Projektbezeichnung:	Regierungspräsidium Freiburg **Neubau der B 31 West von Breisach – Freiburg** **II. BA Breisach – Gottenheim – Variante 7**
Aufsteller/Bauherr:	Regierungspräsidium Freiburg
Entwurfsbearbeitung:	FICHTNER Water & Transportation GmbH
Entwurfsphase/Auditphase:	Sicherheitsaudit – Voruntersuchung / Auditphase 1
Besonderheiten	Folgende Unterlagen dienten als Grundlage für das Sicherheitsaudit (Datum: 04.06.2020): - Erläuterungsbericht Verkehrstechnische Untersuchung - Erläuterungsbericht Leistungsfähigkeitsuntersuchung der Anschlussstellen - Erläuterungsbericht RE-Voruntersuchung - Übersichtlageplan, M = 1 : 10.000 - Lagepläne Variante 7, M = 1 : 5.000 - Höhenpläne Variante 7, M = 1 : 5.000 / 500 Alle Unterlagen befinden sich im Status der Voruntersuchung (Vorabzug).

Bezeichnung:	Regierungspräsidium Freiburg **Neubau der B 31 West von Breisach – Freiburg** **II. BA Breisach – Gottenheim – Variante 7**	
Art der Baumaßnahme:	Neubau	
Knotenpunkte:	**Knotenpunkt 1:** B 31 / L 104, Bau-Km: 1+110.000 **Knotenpunkt 2:** B 31 / K 4930, Bau-Km: 6+550.000 **Knotenpunkt 3:** B 31 / K 4929, Bau-Km: 8+850.000	
Querschnittsaufteilung:	**B 31**	
	Bankett	0,50 m
	Wirtschaftsweg	3,00

Abbildung 1: Auszug aus der Unterlage 2.1

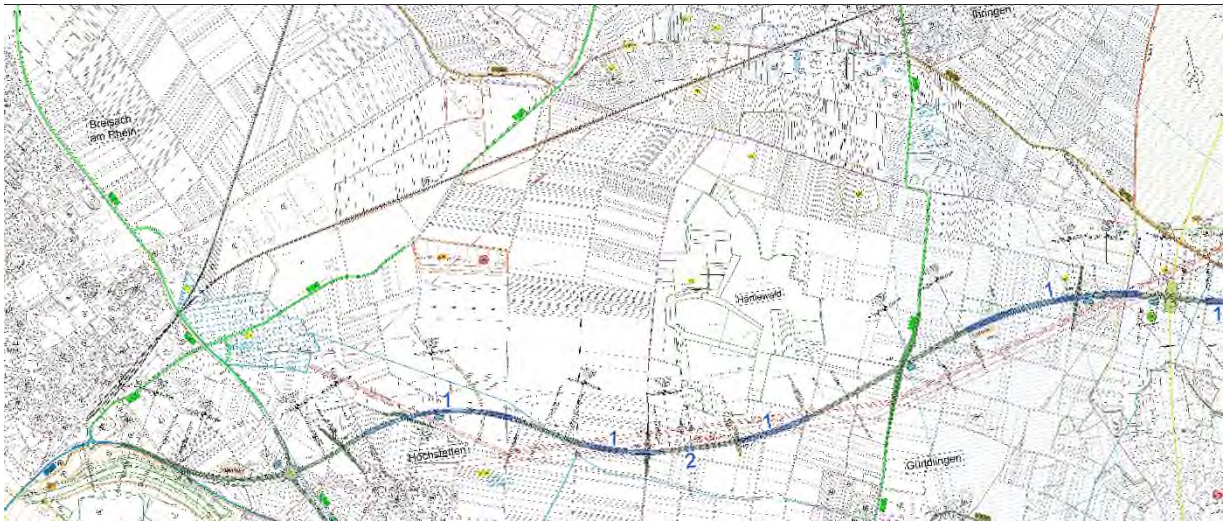
Auditunterlagen:
Die im Auditergebnis aufgeführten Auditpunkte, wurden zur besseren Verdeutlichung in der Unterlage 2.1 – Lageplan und Unterlage 2.2 – Lageplan nummeriert und gekennzeichnet, siehe Abbildung 1. Diese sind gemeinsam mit dem Auditbericht zu lesen:

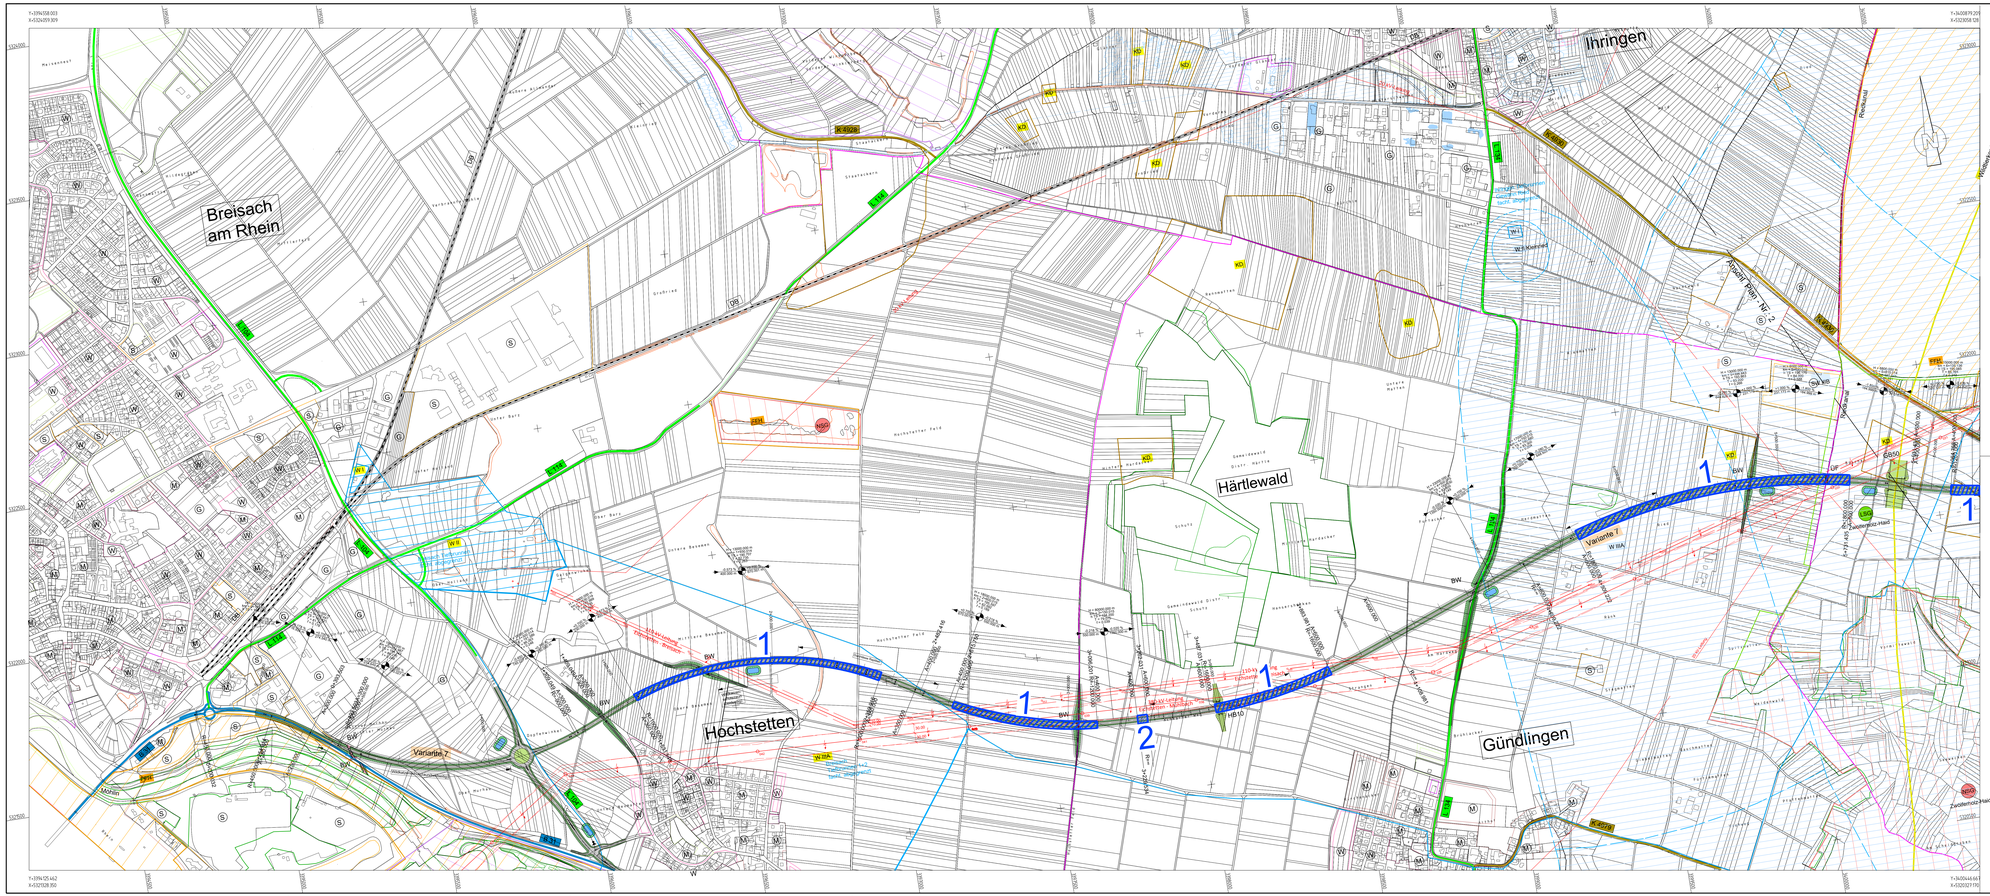
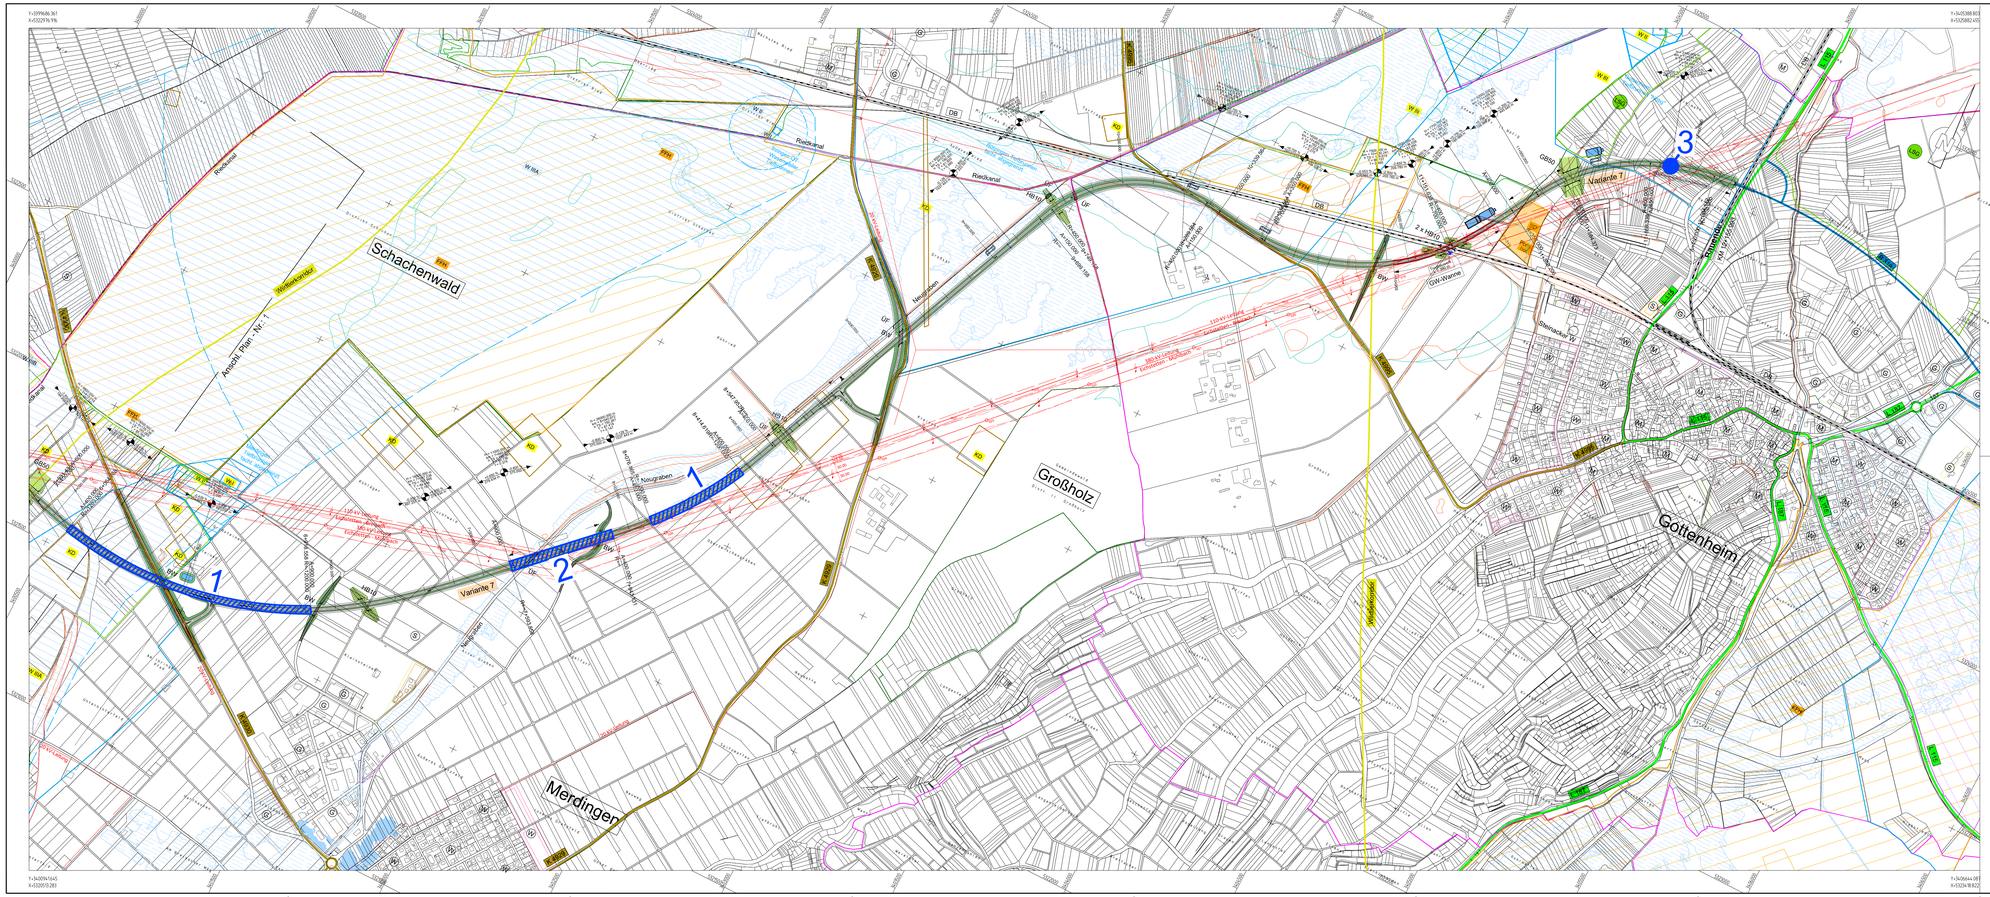
Linienführung:
1. Die Radien der trassierten Hauptachse entsprechen nicht den vorgegeben Richtwerten der RAL. Die Radienbereiche betragen nach RAL, Seite 35, Tabelle 12, für die Entwurfsklasse EKL 2 400 – 900 m, siehe Abbildung 2.

Im Erläuterungsbericht wurde erwähnt, dass die Radien der Hauptachse zum Teil größer gewählt worden sind und dadurch kein sicherheitstechnischer Nachteil gesehen wird. Jedoch liegt beim Überschreiten der Radien ein Sicherheitsrisiko vor, da die Kfz-Nutzer durch die großzügig gewählten Radien zu einem Überschreiten der zulässigen Höchstgeschwindigkeit verleitet werden. Dieses Überschreiten der Geschwindigkeit kann zu schweren Verkehrsunfällen führen. Es handelt sich um die folgenden Radien:

a. Bau-Km 1+531.549 – 2+359.916, R = 1000 m
b. Bau-Km 2+615.750 – 3+096.201, R = 1200 m
c. Bau-Km 3+487.031 – 3+883.981, R = 1600 m
d. Bau-Km 4+809.222 – 5+731.435, R = 1800 m
e. Bau-Km 6+064.768 – 6+918.558, R = 1200 m
f. Bau-Km 8+076.465 – 8+414.619, R = 1200 m

Die Trassierung der Hauptachse ist hinsichtlich ihrer Radien zu überprüfen.

2. Die Geraden zwischen zwei gleichgerichteten Kurven entsprechen nicht den vorgegeben Richtwerten der RAL, Kapitel 5.2.2, Seite 36. Zwischen zwei gleichgerichteten Kurven soll eine Gerade eine Länge von 600 m betragen.
   Es handelt sich um die folgenden Geraden:
   a. Bau-Km 3+229,534 – 3+262,031, L = 34,497 m
   b. Bau-Km 7+593.558 – 7+943.131, L = 349,573 m

Die Geraden sind zu überprüfen.

3. Die Tangentenlängen bei der Station Bau-Km 11+935.500 der trassierten Hauptachse haben eine Länge von 56,684 m und entsprechen nicht den vorgegebenen Richtwerten der RAL. Die Tangentenlänge beträgt nach RAL, Seite 39, Tabelle 15, für die Entwurfsklasse EKL 2 85 m, siehe Abbildung 3. Die Tangentenlängen sind zu überprüfen.

4. Aufgrund der fehlenden Querneigungsangaben konnte die Auditierung der abflussschwachen Zonen nicht erfolgen. Angesichts der geringen Längsneigungen der Gradiente ist davon auszugehen, dass im Verwindungsbereich abflussschwache Zonen entstehen kön-

nen. Gemäß RAL, Kapitel 5.3.1 sind Längsneigungen von s ≥ 1,0 % (besser 1,5 %) in Verwindungsbereichen einzuhalten. In weiteren Planungsverlauf sollten die abflussschwachen Zonen überprüft werden.

Tabelle 12 der RAL zeigt „empfohlene“ Werte für Radien und lässt ausdrücklich größere Radien zu (Kap. 5.2.2): „Größere Radien können gewählt werden, wenn die Straße dadurch harmonischer in das Landschaftsbild eingepasst oder den örtlichen Gegebenheiten besser entsprochen werden kann“.
Die B 31 verläuft in der Rheinebene. Daher gibt es topografisch keine Zwangspunkte, sondern ‚nur‘ durch die vorhandene Besiedlung, Schutzgebiete, etc. Darin lässt sich die B 31 mit den größeren Radien gut hindurchführen und es sind keine künstlich eng gemachte Radien erforderlich.
Eine Verwendung von größeren Radien kann nach RAL Kap. 5.2.2 bei den Entwurfsklassen 3 und 4 problematisch sein. Zur (hier verwendeten) Entwurfsklasse 2 ist in der RAL hierzu nichts Negatives ausgeführt.

Die Planung liegt im Stadium der Vorplanung vor, um die Vorzugsvariante zu definieren. Im Zuge der Entwurfsplanung können die aufgeführten Punkte a und b im Rahmen der Feintrassierung überprüft werden. So scheint es aus heutiger Sicht im Bereich a machbar ganz auf die Gerade zu verzichten durch Verlängerung der Kreisbögen/Klothoiden.
Die Feintrassierung im Bereich b wird im Zuge der Entwurfsplanung nochmals überprüft und angepasst in dem Sinne, dass die Gerade in Richtung 600 m verlängert wird (z. B. kann bei R=1.200 m die vorhergehende Klothoide von 900 bis auf 400 reduziert werden mit einer entsprechenden Streckenverkürzung und damit einer Geradenverlängerung) oder dass durch Verlängerung der anschließenden Radien/Klothoiden die Gerade entfällt. Aus heutiger Sicht sollte beides möglich sein. Sollte wider Erwarten beides aus anderen,

schwerwiegenderen Gründen nicht möglich sein, so werden diese Gründe dargestellt werden.

Die aufgeführte Tangentenlänge liegt in einem Bereich, in dem die Gradiente durch den 1. Bauabschnitt definiert ist. Die dazugehörende Brücke (=Kuppe) ist baulich umgesetzt. Insofern muss sich die Gradiente an den Bestand anpassen. Eine Änderung der Bestandssituation erscheint unverhältnismäßig, so dass die reduzierte Tangentenlänge vertretbar ist.

Ergänzende Info noch: östlich des bestehenden Brückenbauwerks gibt es im Bestand eine Tangentenausrundung H= 2.750 m mit T= 59,24. Dieser Straßenabschnitt ist seit 2012 unter Verkehr. Westlich und östlich der Brücke werden damit vergleichbare Gradientenführungen vorliegen.

Eine Verschiebung des Tangentenschnittpunktes der Wanne nach Westen würde eine Reduzierung der geringen Längsneigung von 0,2 % auf 0,05% bewirken, die Entwässerung erfolgt dann nur noch über die Querneigung. Außerdem gäbe es dann voraussichtlich eine leichte Einschnittslage an der tiefen Straßenseite in einem Bereich, der entwässerungstechnisch ohnehin sehr anspruchsvoll ist.

Referat 44:
Verwindungsbereiche werden erst im Zuge der Entwurfsplanung detailliert trassiert. Der Hinweis, dass aufgrund der geringen Längsneigungen auf entwässerungsschwache Zonen in der Entwurfsplanung zu achten ist, ist korrekt. In der Entwurfsplanung wird hier besonders darauf geachtet werden müssen.
